Bescheid

**über die Änderung und Ergänzung
der allgemeinen bauaufsichtlichen
Zulassung vom**

Z-8.1-885

Gerüstsystem "ALBERT BLITZFIX 70"

Voll-Alubelag 32

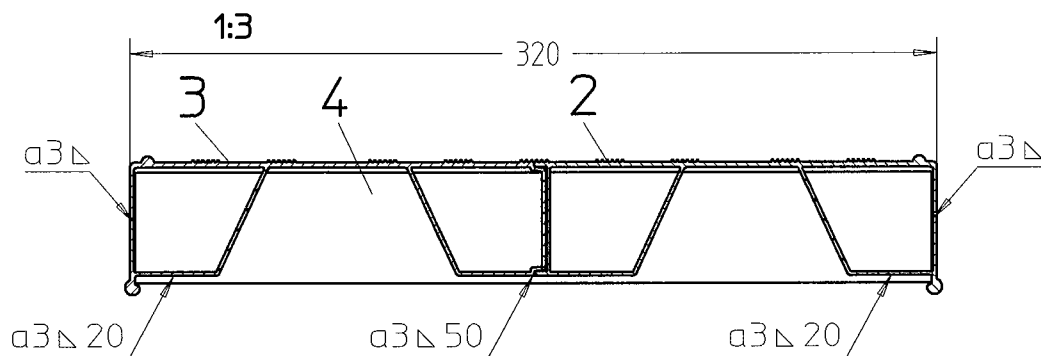
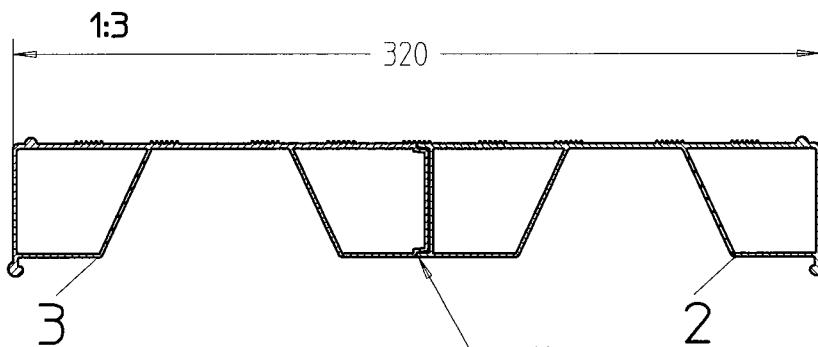
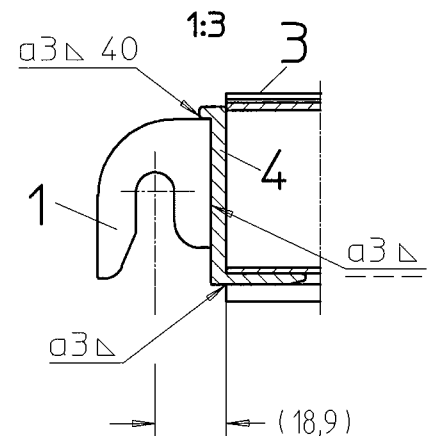
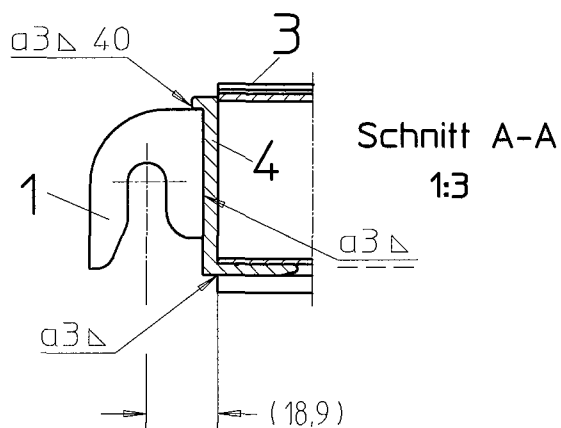
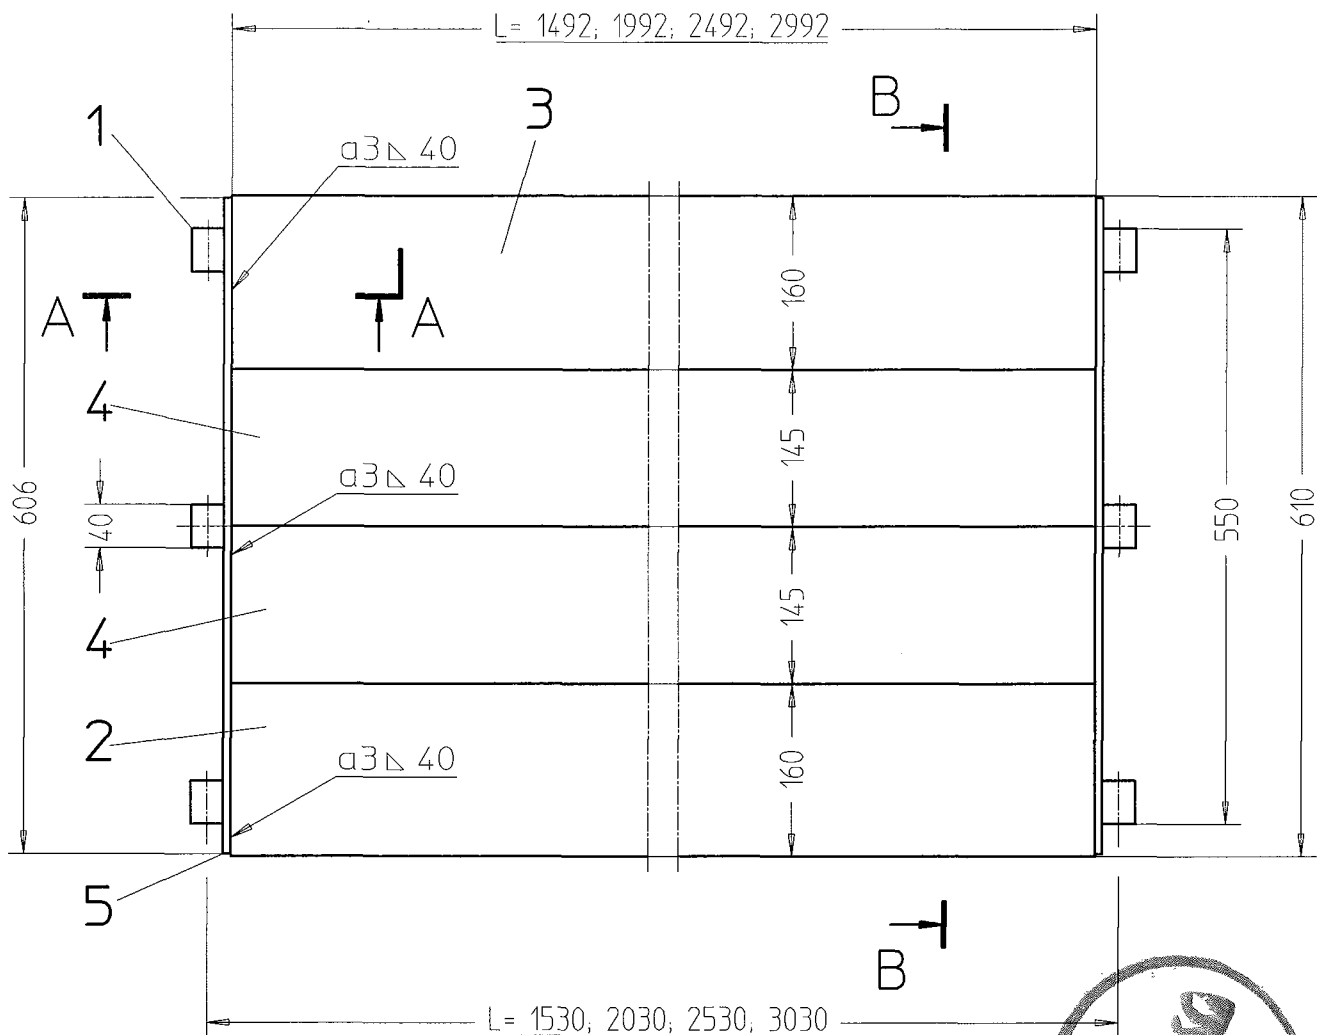
a) Tabelle 1 wird durch folgende Bauteile ergänzt:

Bezeichnung	Anlage A, Seite
Voll- Alubelag 32	58
Voll- Alubelag 61	59

Bezeichnung	Anlage A, Seite	Feldweite ℓ [m]	Verwendung in Gerüstgruppe
Voll- Alubelag 32	58	$\leq 2,07$	≤ 6
		2,57	≤ 5
		3,07	≤ 3
Voll- Alubelag 61	59	$\leq 2,07$	≤ 6
		2,57	≤ 5
		3,07	≤ 4

Belag	Anlage A, Seite	Anzahl Beläge pro Gerüstfeld	Lose $f_{0\perp,d}$	Steifigkeit $c_{\perp,d}$		Federkraft $N_{R\perp,d}$
				$0 < N_{\perp} \leq 2,27 \text{ kN}$	$2,27 \text{ kN} < N_{\perp} \leq N_{R\perp,d}$	
Voll- Alubelag 32	58	2	4,7 cm	0,42 kN/cm	---	2,38 kN
Voll- Alubelag 61	59	1	4,8 cm	0,36 kN/cm	0,21 kN/cm	2,75 kN

Belag	Anlage A, Seite	Anzahl Beläge pro Gerüstfeld	Lose $f_{0II,d}$	Steifigkeit $c_{II,d}$		Feder- kraft $N_{RII,d}$
				$0 < N_{II} \leq 2,27 \text{ kN}$	$2,27 \text{ kN} < N_{II} \leq N_{RII,d}$	
Voll- Alubelag 32	58	2	0,8 cm	1,96 kN/cm	1,45 kN/cm	6,0 kN
Voll- Alubelag 61	59	1	0,8 cm	1,94 kN/cm	1,46 kN/cm	6,0 kN

a) Anlage A wird durch Anlage A, Seiten 58 bis 64 ergänzt.
